El Contralor Regional (S) que suscribe, remite a Ud., para conocimiento y fines pertinentes, Informe de Inspección Técnica N° 6, de 2013 debidamente aprobado, sobre Inspección Técnica a la Obra "Reposición Edificio Consistorial de Freirina".

**INFORME  
INSPECCIÓN TÉCNICA DE OBRA**

**Número de Informe: 6/2013  
27 de noviembre del 2013**

INFORME FINAL N° 6 DE 2013, SOBRE  
INSPECCIÓN TÉCNICA A LA OBRA:  
"REPOSICIÓN EDIFICIO CONSISTORIAL DE  
FREIRINA".

Fotografía N° 5: Fierro de armadura descubierta en losa sector derecho de base escalera acceso al piso zócalo del edificio.

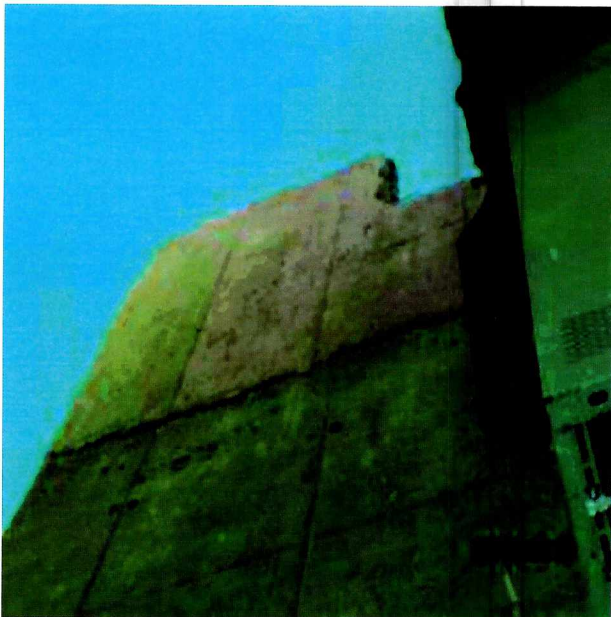
b) En la cara inferior de la precitada losa de hormigón armado de la escalera, sector derecho, se verificó parte de la enfierradura descubierta y oxidada, incumpliendo con lo exigido en el punto 7, Aceros, Colocación de las Armaduras, de las EE.TT. del proyecto, que dispone que la armadura debe estar exenta de oxido y contar con un recubrimiento mínimo de 2 cm. (ver anexo, fotografía N° 5).

Sobre lo expuesto, cabe indicar que la solución constructiva propuesta por la empresa constructora no acompaña un informe de un ingeniero calculista, señalando si las irregularidades detectadas en el hormigón corresponden al Grado I o II, exigencia que se encuentra señalada en el punto 5 de las EE.TT., las que establecen -para los defectos del grado II- que las reparaciones deben ejecutarse mediante las especificaciones elaboradas por dicho profesional. En consecuencia no es posible subsanar las observaciones individualizadas precedentemente, en tanto las reparaciones no sean aprobadas por los profesionales que intervienen en el proyecto, ingeniero calculista e I.T.O. Igualmente las observaciones individualizadas en párrafos precedentes deben ser consideradas en la evaluación que realizará el profesional externo comprometido por la entidad en su respuesta. De todo aquello deberá remitir, en un plazo no superior a 30 días, a esta Contraloría Regional, los respaldos de las soluciones adoptadas tales como fotografías y otros medios de prueba que avalen la recepción conforme.

Fotografía N° 8: Muro de hormigón armado desplomado ubicado al costado de escalera de acceso al 4° piso.

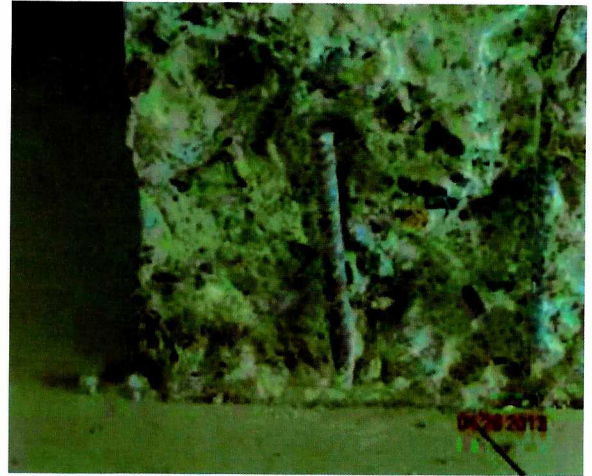
a) Para los elementos de hormigón armado del edificio, se constató la existencia de partidas defectuosas, tal es el caso de desaplomes en el muro que conforma la caja escalera y el vano del ascensor del 3° al 4° piso (ver anexo, fotografías N°s. 7 y 8).

Sobre la respuesta emitida por esa entidad, es pertinente señalar que respecto al desaplome de muros, no se adjuntaron respaldos que permitan desvirtuar lo observado. En cuanto a que el fierro no corresponda a la estructura, tal situación no consta, toda vez que no hay indicación del ingeniero

Fotografía N° 12: Nidos en muro de hormigón armado.

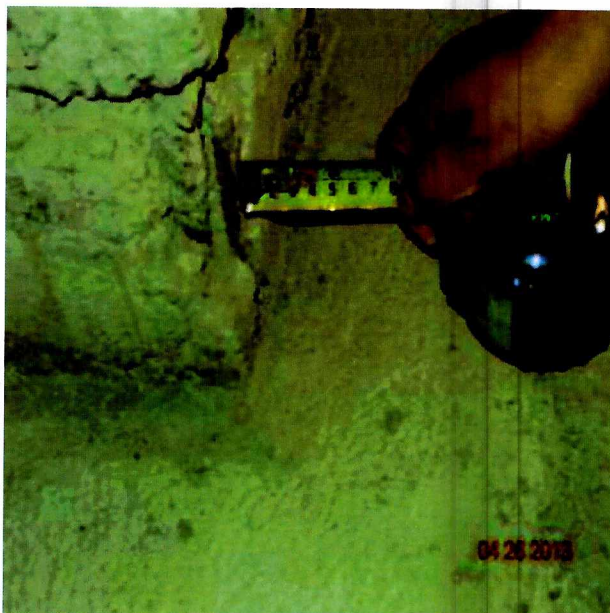
Igualmente se verificó la existencia de elementos estructurales con presencia de nidos, en toda la obra, incumpliendo de este modo con las exigencias descritas en el punto 6.1 de las EE.TT., hormigonado de muros, en el cual se indica que los hormigones que presenten nidos después de su desencofrado deberán ser demolidos (ver anexo, fotografías N°s. 11 y 12).

Fotografía N° 14: Armadura sin recubrimiento y con presencia de oxido.

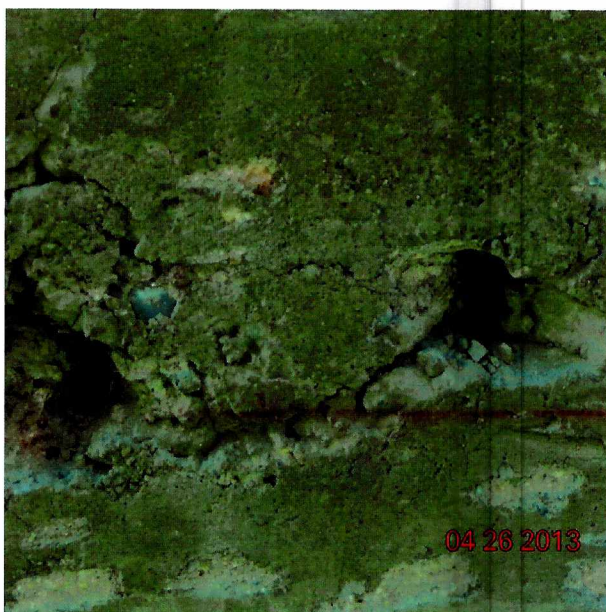
b) Se detectó presencia de óxido en la enfierradura de algunos elementos de hormigón armado del edificio, verificándose además que el recubrimiento de hormigón no cumple con lo especificado. Tales problemas se constataron en un extremo del muro de hormigón armado, al costado del ascensor del segundo piso; en el muro y la viga de hormigón armado, al costado del ascensor en el 5° piso; y en el muro de hormigón armado de la dependencia destinada a Servicio País, primer piso. Lo observado no concuerda con lo exigido en el numeral 7, Aceros, Colocación de Armaduras, de las EE.TT. del proyecto, que establece que las armaduras deben estar exentas de óxido y toda otra sustancia capaz de reducir la adherencia con el hormigón (ver anexo, fotografías N°s. 13 a 15).

Al respecto, es dable es precisar que no se dio cumplimiento a lo establecido en las especificaciones técnicas y no se acompañan respaldos que acrediten la reparación de la partida, por tanto no es factible subsanar la observación, debiendo el municipio remitir respaldos de las reparaciones en comento con los procedimientos debidamente visados, en un plazo máximo de 30 días desde la fecha del presente informe.

Fotografía N°17: Presencia de madera en viga de hormigón amado, eje C- C', segundo piso

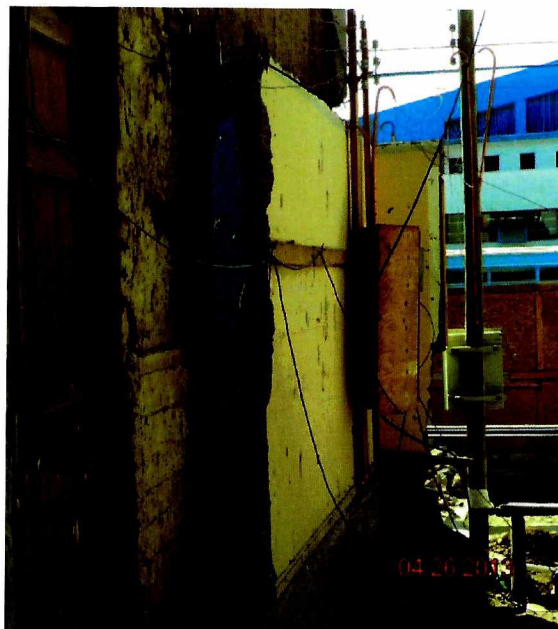
c) Se constató que hay residuos de madera en la cara inferior de la viga de hormigón armado ubicado en el eje C'-C', sobre la rampa de acceso del primer nivel, según plano de planta del segundo piso. Esta situación no concuerda con lo especificado en el punto 10.1, letra d), de la Norma Chilena NCh. 170.Of 85: Hormigón – Requisitos Generales, el cual señala que en la colocación del hormigón se deben evitar elementos embebidos (ver anexo, fotografías N°s. 16 y 17).

4. Respecto de la observación contenida en el acápite I, Aspectos Constructivos, numeral 2, letra c), sobre elementos de hormigón armado con residuos de madera, no obstante los argumentos presentados por el municipio, es dable indicar que los mismos no fueron debidamente respaldados, por tanto no es posible subsanar la observación individualizada en tanto el municipio no remita a esta Contraloría Regional los mencionados respaldos, debiendo además incorporar las deficiencias descritas en el diagnóstico que realice el revisor externo el que, en conjunto con los respaldos señalados, deberá ser remitido a esta Contraloría Regional, para lo cual se otorga un plazo de 30 días contados desde la recepción del presente informe.

Fotografía N° 19: Trabajadores sin uso de mascarilla y guantes.

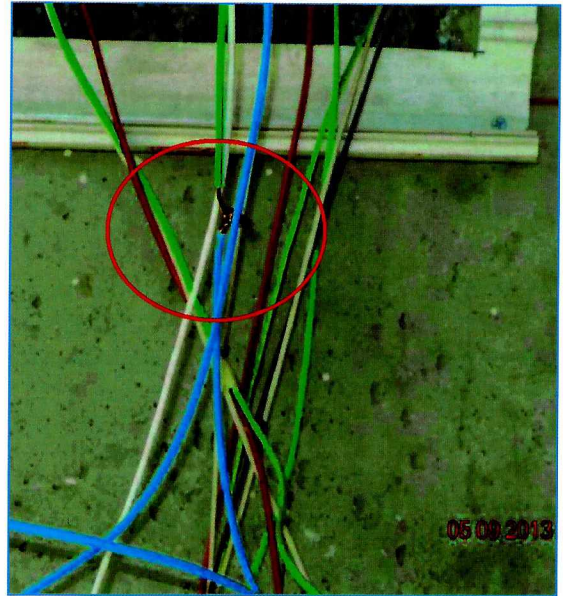
Durante la fiscalización se verificó que algunos trabajadores no utilizaban los elementos de seguridad que les proporcionaba la empresa contratista, mencionándose, entre otros, guantes, cascos y mascarillas, sin que conste alguna sanción al respecto, situación que transgrede la ley N° 16.744, la cual establece normas sobre accidentes de trabajo y enfermedades profesionales. Al respecto, el artículo 67 de esa ley señala que los reglamentos internos que deben tener las empresas, consultan la aplicación de multas a los trabajadores que no utilicen los elementos de protección personal que se les haya proporcionado o que no cumplan las obligaciones que les impongan las normas, reglamentaciones o instrucciones sobre higiene y seguridad en el trabajo (ver anexo, fotografías N°s. 19 y 20).

Sobre el particular, y atendido que esa entidad ratifica en su respuesta que el contratista no exigió el uso de los elementos de seguridad de los trabajadores durante el desarrollo de la obra, traspasando esa responsabilidad a ellos sin aplicar sanciones, toda vez que el municipio, a excepción de lo informado en folio N° 48 del libro de obra, no adjuntó respaldos que den cuenta de la regularización del desorden y condiciones riesgosas en la obra, es dable señalar que el artículo 183-E del Código del Trabajo indica que la empresa principal debe adoptar las medidas necesarias para proteger eficazmente la vida y salud de todos los trabajadores que laboran en su obra (aplica dictamen N° 2.594, de 2008, de la Contraloría General de la República).

Fotografía N° 22: Desorden en conexiones eléctricas y empalmes riesgosos.

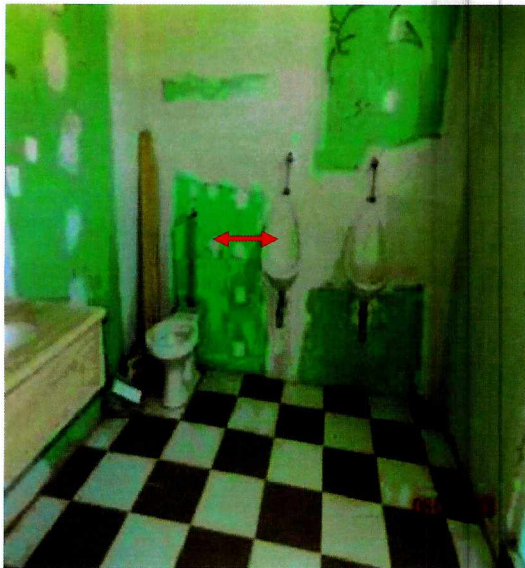
Asimismo se observaron conexiones eléctricas en desorden, empalmes riesgosos y conductores en el piso, contraviniendo el numeral 8.3 de la norma NCh. 350, Construcción-Seguridad-Instalaciones eléctricas provisionales-Requisitos (ver anexo, fotografías N°s. 21 y 22).

Fotografía N°25: Medida tomada en el lugar no concuerda con el proyecto.

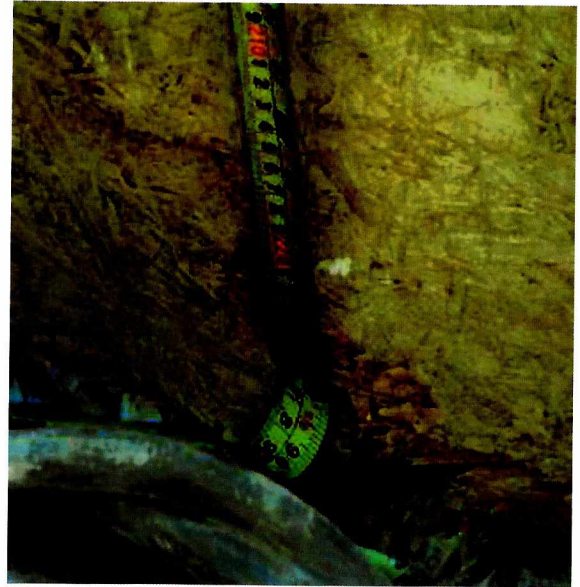
Se constató que la cabina separadora del WC. proyectada en el baño de varones del segundo piso, no concuerda con la medida del plano de planta del diseño, toda vez que la distancia de un metro de ancho obtenida a escala en el plano, interfiere con el urinario más próximo (Ver anexo, fotografías N°s. 23, 24 y 25).

9. Corresponde mantener la observación referida a que las medidas verificadas en la dependencia de baño varones del segundo piso, no concuerdan con el proyecto, individualizado en el acápite I, Sobre Aspectos Constructivos, numeral 7, toda vez que el proyecto debe ser ejecutado con el fin con que fue diseñado, correspondiendo al municipio informar a esta Contraloría Regional, de las medidas implementadas para corregir la irregularidad detectada, otorgándose para esto un plazo de 30 días a partir de la fecha de recepción del presente informe final.

Fotografía N° 28: El cierre no cumple con la altura y material especificado.

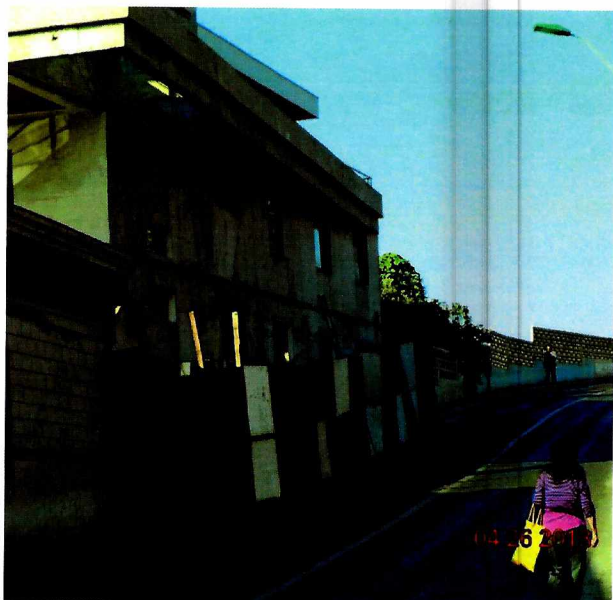
Se verificó que el cierre provisorio no cumple con las exigencias dispuestas para esa partida, por cuanto la altura es menor a 2,4 m., la estructura no es de pino de 3x3" en toda su extensión, las placas OSB se encuentran en mal estado, constatándose parches con distintos materiales. Asimismo, no se pintó exteriormente y no cuenta con malla raschel hasta completar los 5 mts. de altura, además, el cierre obstruye parte de la vía de la calle Santiago Zavala. Sobre la materia, es pertinente informar que esta partida se pagó en su totalidad por un monto de \$4.361.439. Lo indicado precedentemente da cuenta de la inobservancia del punto 2.1, Cierre Provisorio de las EE.TT. del proyecto (ver anexo, fotografías N°s. 26 a 30).

En cuanto a los argumentos expuestos por la entidad, éstos no son suficientes para revertir lo observado, toda vez que los cierres de la obra no se ajustan a las exigencias establecidas en el punto 2.1 de las EE.TT., en cuanto a la construcción y mantención de ellos durante el desarrollo de las faenas. Por otra parte el municipio no adjuntó autorización escrita de la Dirección de Vialidad respecto a la ocupación de parte de la ruta C-46 por instalación del cierre.

Fotografía N° 33: Detalle plano emplazamiento de estacionamientos.

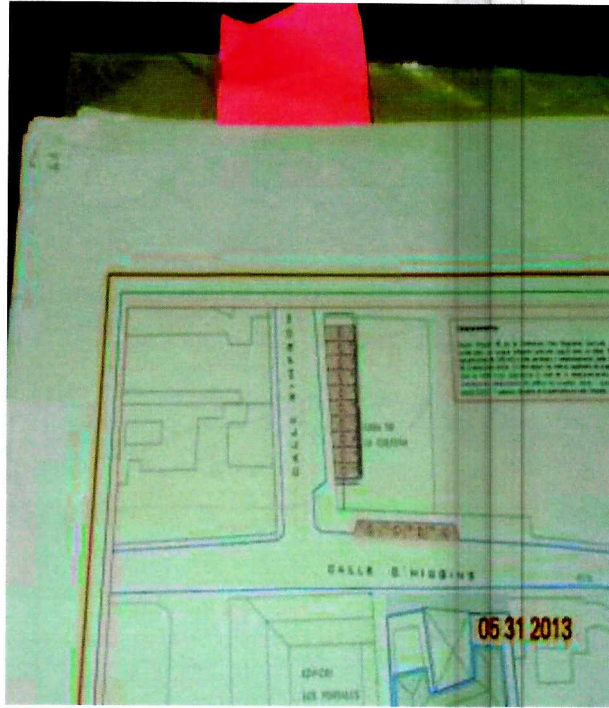
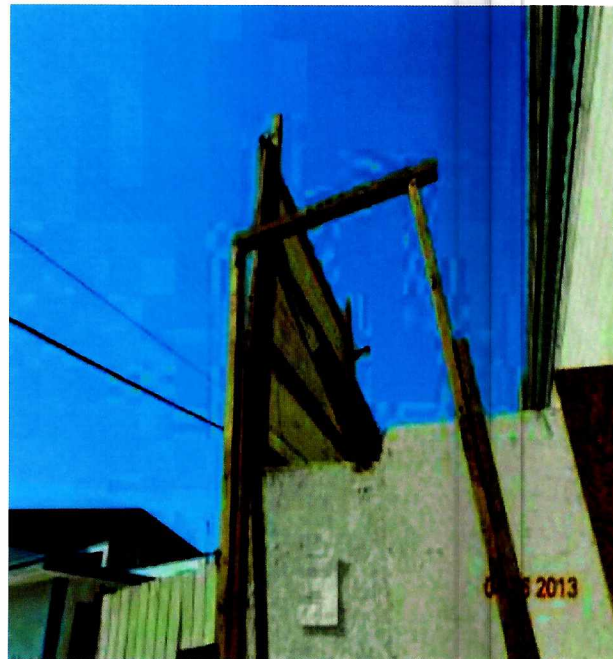
Se comprobó que el espacio proyectado en el lugar de estacionamiento, no es suficiente para dar cabida a 10 vehículos proyectados en la calle Simpson, puesto que el largo medido en terreno es de 20,15 m, longitud inferior a los 26,54 m. exigidos en el plano PL-ARQ-11, en aplicación del artículo 40 de la Ordenanza del Plan Regulador Comunal, que establece esa dotación mínima de estacionamientos para el edificio (ver anexo, fotografías N°s. 32 y 33).

Al respecto, cumple con señalar que no es factible subsanar la observación planteada, puesto que el municipio no ha enviado a esta Contraloría Regional, antecedentes que comprueben las acciones comprometidas en su respuesta, a modo de ejemplo planimetría que indique el real emplazamiento de los estacionamientos propuestos, sus medidas, autorizaciones correspondiente para el uso indicado e implementación de ello en caso que corresponda, estableciéndose para ello un plazo de 30 días, a contar de la fecha de recepción del presente informe final.
